## Associazione "Vivere in Valdiseive"

**OGGETTO:** Procedimento di Valutazione di Impatto Ambientale, integrato ai sensi dell'art. 10, c.3 del D.Lgs. 152/2006 con la Valutazione di Incidenza di cui all'articolo 5 del D.P.R.357/1997, comprensivo dell'autorizzazione paesaggistica di cui all'art. 146 del D.Lgs. n. 42/2004 e della Verifica del Piano di Utilizzo delle Terre e Rocce da Scavo, D.P.R. 120/2017, art. 9, per il progetto: SS 67 "Tosco Romagnola" per i lavori di adeguamento del tratto tra la località S. Francesco in Comune di Pelago e l'abitato di Dicomano. Variante di Rufina (FI). Lotto 2A - 2B.

Osserva quanto segue

Foto 5

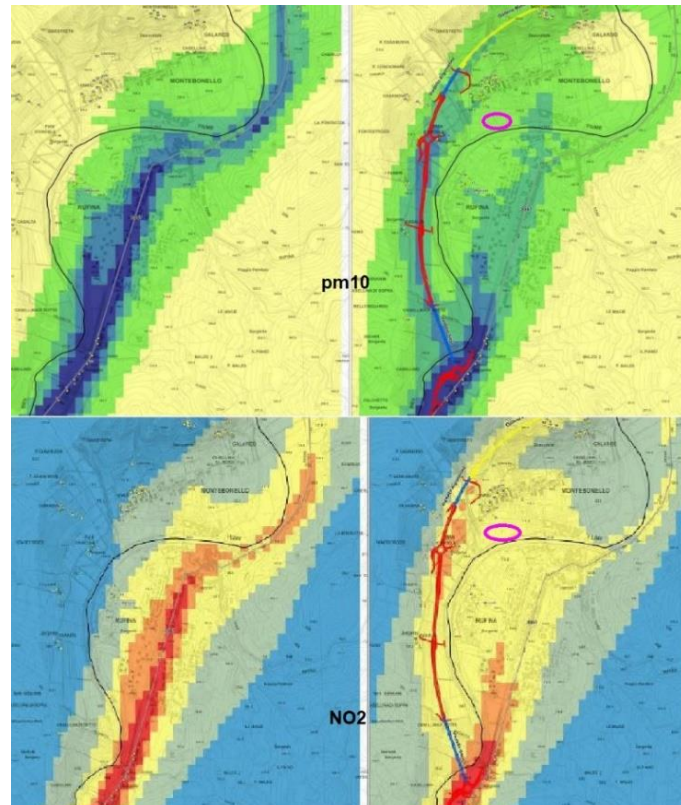
Oltre a questa mancanza, notiamo che comunque sia, in questa area, vi sarà un accumulo degli inquinanti visto lo sbocco anche della vicina galleria (a ridosso anche dei molti edifici che si trovano in quella zona). Per correttezza diciamo che la fabbrica insalubre è rimasta al centro del paese, e in un certo senso lo è anche di Rufina, anche se è separata dal fiume Sieve. Nella foto 5, il cerchio in rosa (a dx) è l’area dove è situata la fabbrica (in quella zona ci sono anche altre attività artigianali).

Nelle fotosimulazioni delle emissioni NO<sub>2</sub>, ci sembra strano anche che tutto il centro di Rufina (eccetto davanti alla Coop), rimanga tra 0,5 e 1 (mcg/mc – colore giallo). In quanto c’è anche la Stazione Ferroviaria con diversi parcheggi sempre pieni di auto, ed una circolazione interna che crea un movimento dovuto agli spostamenti tra scuola, lavoro, servizi, sport, quasi esclusivamente sempre nelle ore di punta. Ed è impensabile immaginare di diminuire il traffico interno e/o generato dalle attività locali, o che coloro che arrivano da Pontassieve o Dicomano, possano preferire la nuova variante per arrivare nel centro abitato di Rufina (con dispendio di km. inutili). A Rufina c’è anche un distributore di benzina, che si presume possa essere attrattivo per gli automobilisti per rifornirsi del carburante, anch’esso determina movimento dei mezzi in quel luogo (pesanti e non).

Foto 9

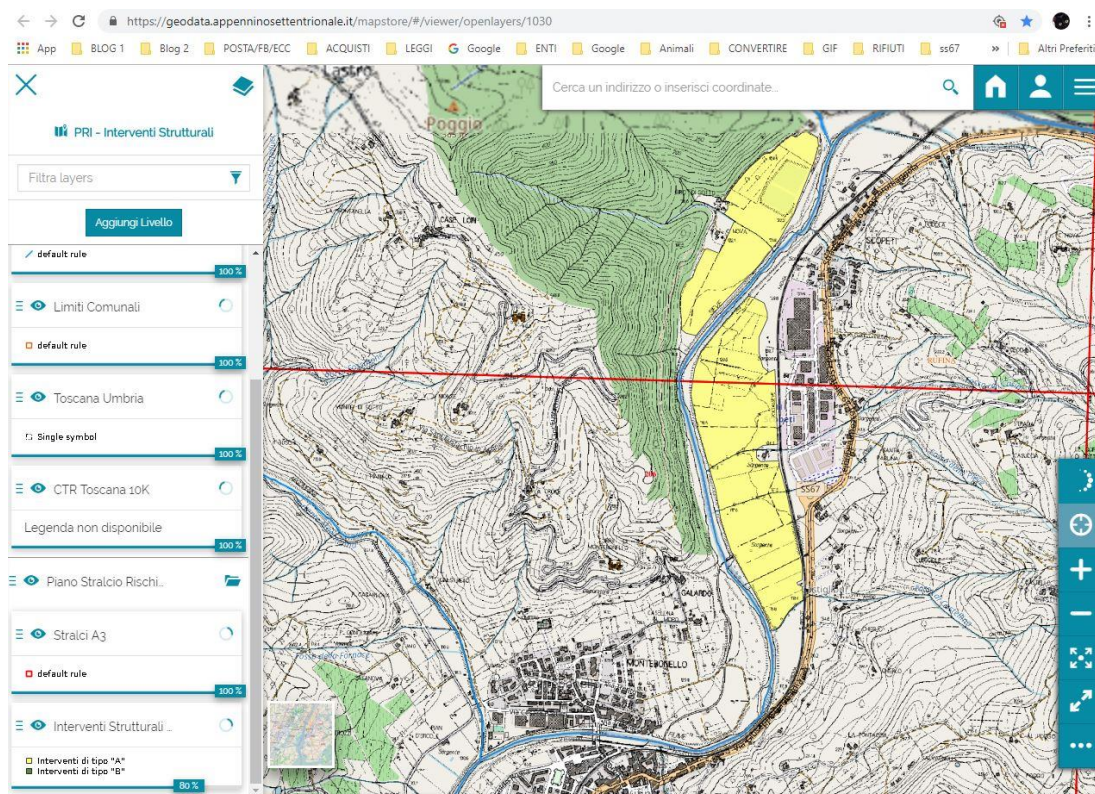
I piloni del viadotto che esce dalla galleria per congiungersi alla rotatoria di Scopeti, ricadono in gran parte nella cassa di espansione in riva sinistra del fiume Sieve, dividendola in due. **Eventuali volumi compensativi alla naturale espansione dell'acqua in caso di esondazione, e per non aggravare il RISCHIO a valle, da dove vengono recuperati? Lo ribadiamo anche più avanti.**

Foto 17

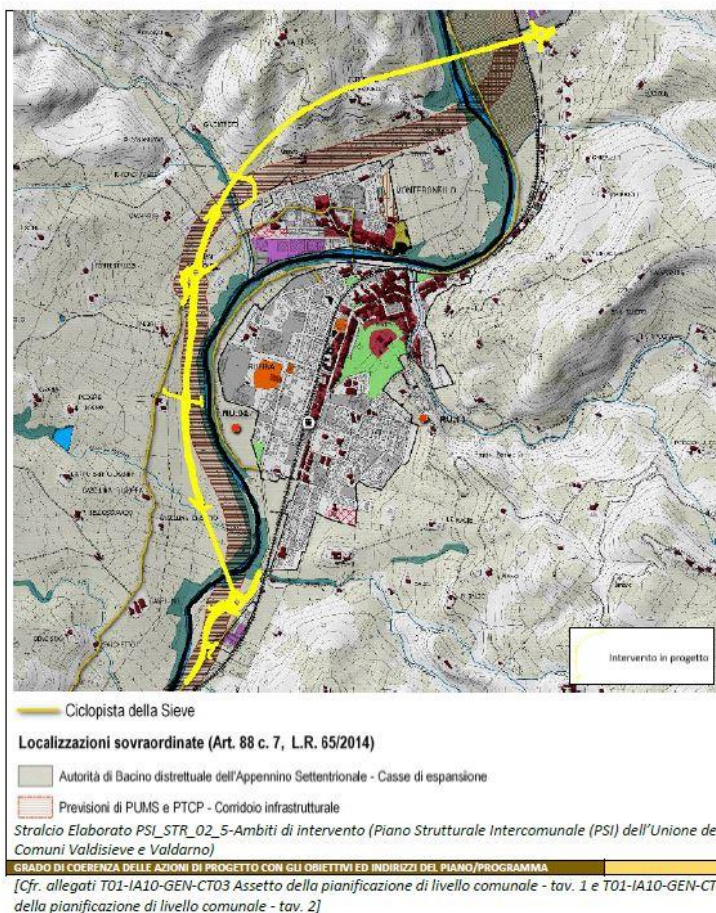
**Inoltre percorre un tracciato completamente al di fuori del corridoio infrastrutturale previsto che era stato lasciato abbastanza largo proprio per permettere di adagiarsi il nuovo tracciato, anche se avesse avuto bisogno di qualche correzione, comunque rimanendoci dentro. Foto 17**

Foto 21

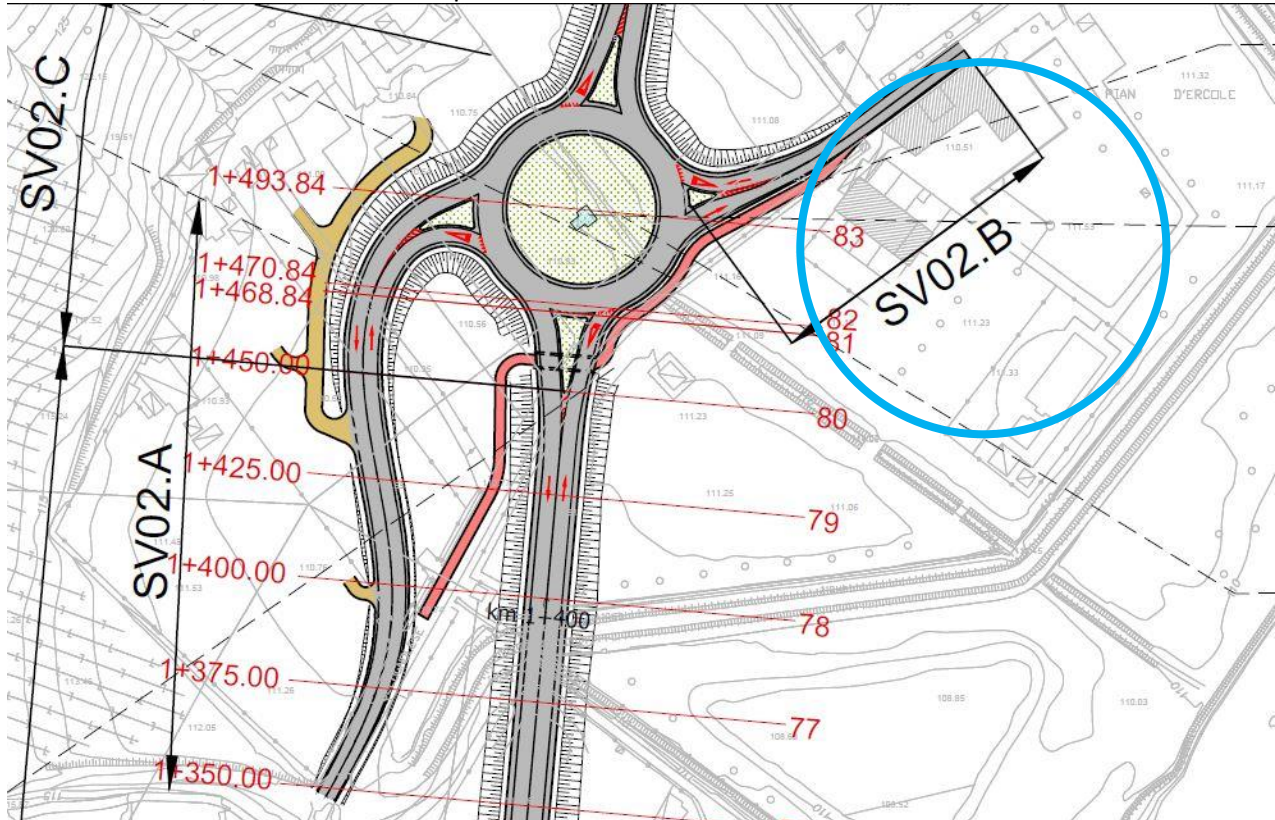
Intanto partiamo dal solito **rilevato** rispetto al piano di campagna: come si vede nelle foto 21 (T011A20GENPP01), 22 (rendering simulato) e 23 (Google Maps), l'**uscita** per Montebonello finisce quasi direttamente dentro alle finestre dell'Albergo Pian d'Ercole Resort (attualmente in vendita – cerchio blu). L'uscita è ancora in rilevato (stando al rendering) e passa proprio davanti al cancello e alle finestre della casa colonica principale (da dove passerà poi anche la mini pista ciclabile), e circa alla stessa altezza della palazzina dei mini appartamenti (subito sulla destra).

Nei campi dove è prevista la rotatoria ci sono diversi **canali di raccolta dell'acqua** proveniente dai campi e vigne sovrastanti, anch'essi pieni di fossi che si ricollegano a quelli in piano che poi defluiscono in Sieve. I 2 fossi principali rimangono completamente **TOMBATI** (come si evince dalle planimetrie) a causa: uno della rotatoria stessa, uno sia dallo svincolo ovest che dal tracciato principale (tutti in rilevato) minimo di 4 metri. Soprattutto quello sotto la rotatoria è già oggi causa anche di allagamenti dei campi durante piogge intense perché il materiale che viene portato dalla collina tende ad ostruirlo lungo il percorso, formando dei tappi. Che il materiale, durante la pioggia, venga trasportato dall'alto verso il basso sembrerebbe cosa palese da capire, a meno che non si faccia passare una tubazione enorme sotto strada fino alla Sieve (che piano piano però si riempirebbe, i contadini di quegli orti lo sanno bene, basta chiederlo a loro), ma non ci sembra di aver capito che sia così. Quindi quando ci saranno piogge intense quel punto costretto tra i rilevati di rotatoria, uscite e tracciato, diventerà una bella piscina.

Foto 24 pozzi e derivazioni

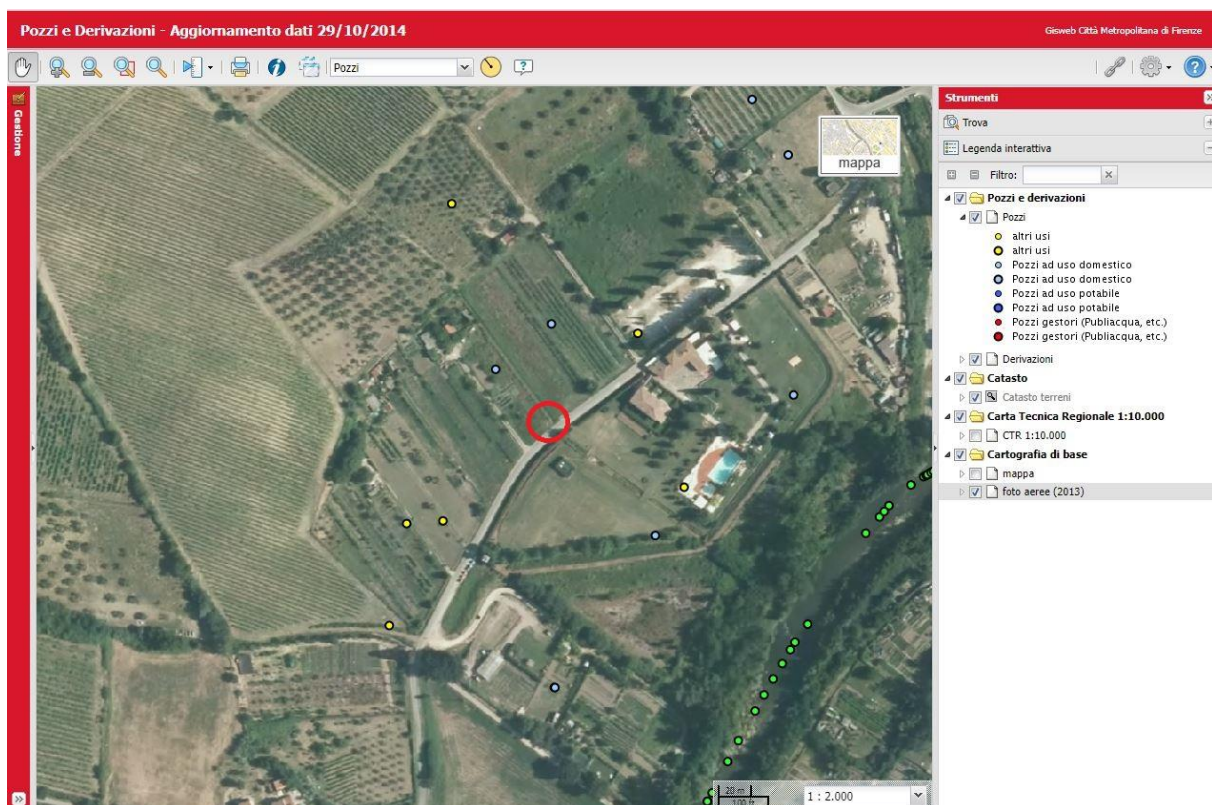
**Addirittura un POZZO, a servizio di 3 famiglie (oltre agli orti) che vi hanno la residenza, RESTA completamente SOTTERRATO sotto la ROTATORIA. Stiamo scherzando? Foto 24**

Nella foto sopra l'immagine della [mappa](#) dei pozzi e derivazioni della Città Metropolitana di Firenze, che tuttavia non è aggiornata, oltre a quello in rosso ne mancano anche altri (l'ultimo aggiornamento risale al 2014).

Foto 29 – carreggiata dove si fermano i camion con le auto in sosta

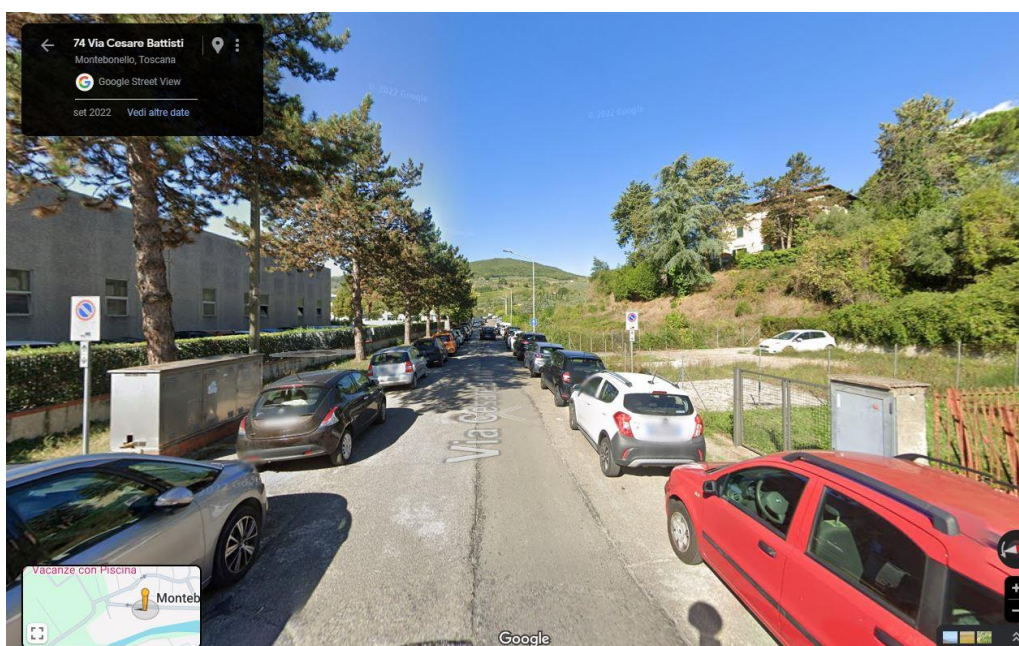
Per tentare di risolvere il problema, si potrebbe provare anche ad ipotizzare, per esempio, un cambio dei sensi unici nella frazione di Montebonello (che avevano una ragion d'essere per motivi di sicurezza), o che si possa ripristinare il doppio senso di circolazione in entrambe le strade ora a senso unico. Ma la cosa non sarà fattibile perché sono entrambe strette e non consentono facilmente gli scambi tra auto e camion. Già adesso, che Via Cesare Battisti è a senso unico, i camion si fermano in doppia corsia (rispetto alle auto in sosta), determinando già ora problemi di scorrevolezza del traffico (foto 29). Inoltre, anche all'interno delle fabbriche lungo questa via (in particolare Gucci e Selasti) i piazzali interni, dove ci sono, non sempre consentono ai mezzi articolati di effettuare agevolmente le manovre all'interno, tanto è vero che preferiscono scaricare rimanendo sulla strada. Altrimenti entrerebbero già da ora, ma in genere non lo fanno.

Oppure si potrebbe ipotizzare, sempre per esempio, una percorrenza al contrario dei sensi unici. Anche in questo caso i camion articolati che arriverebbero a girare al BAR di Montebonello metterebbero in serio pericolo sia pedoni che marciapiedi che abitazioni. Vedere per credere.

Foto 30

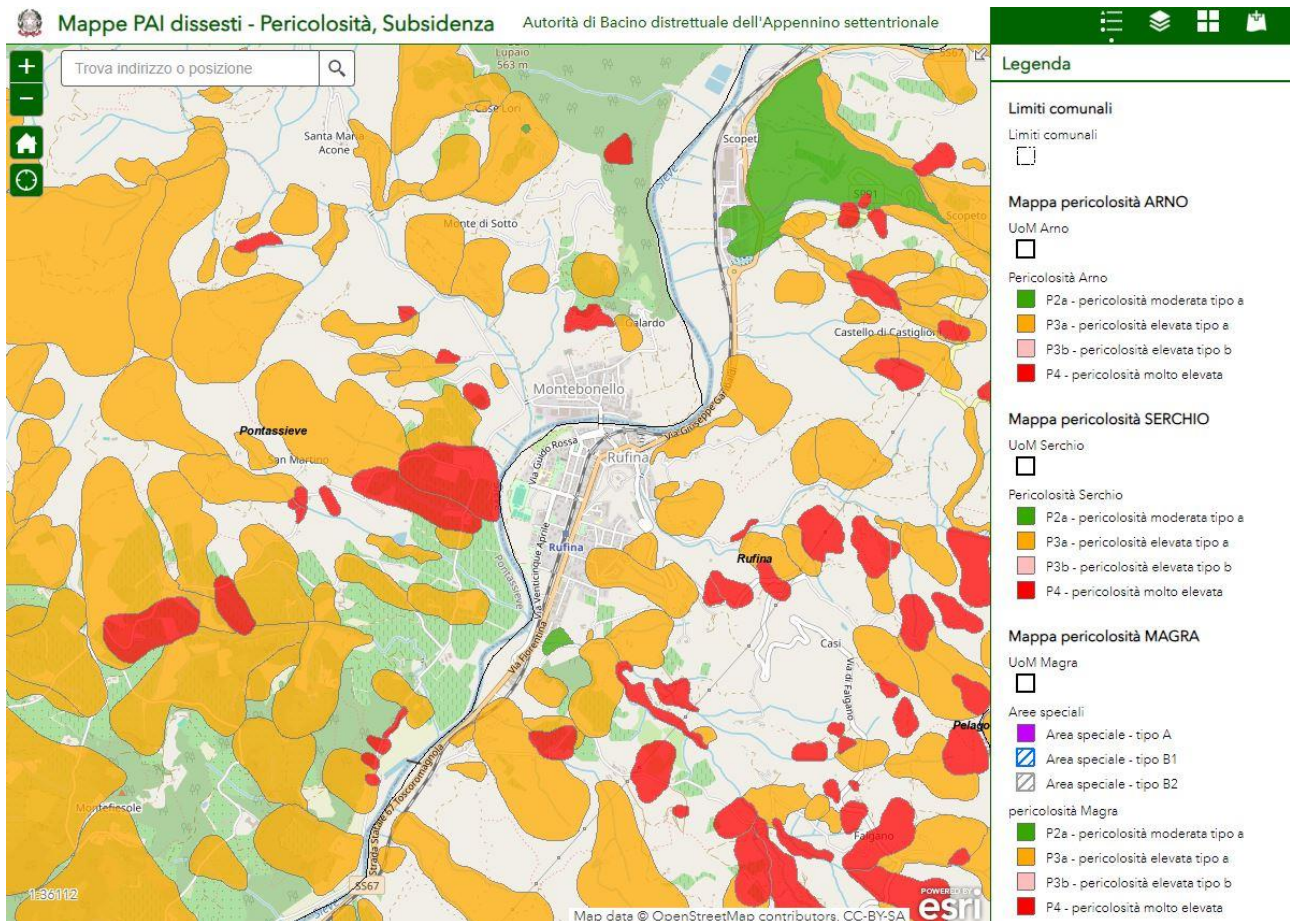
Del punto 4, ovvero della **tavola** delle aree sottratte all'esondazione con i dettagli delle aree in cui invece i volumi saranno recuperati, non c'è traccia. Anche del punto 5, ma forse lo abbiamo perso, non troviamo dove sia la **verifica dei percorsi dell'acqua a tergo dei rilevati** (immaginando che per rilevati si intendesse, allora, i piloni).
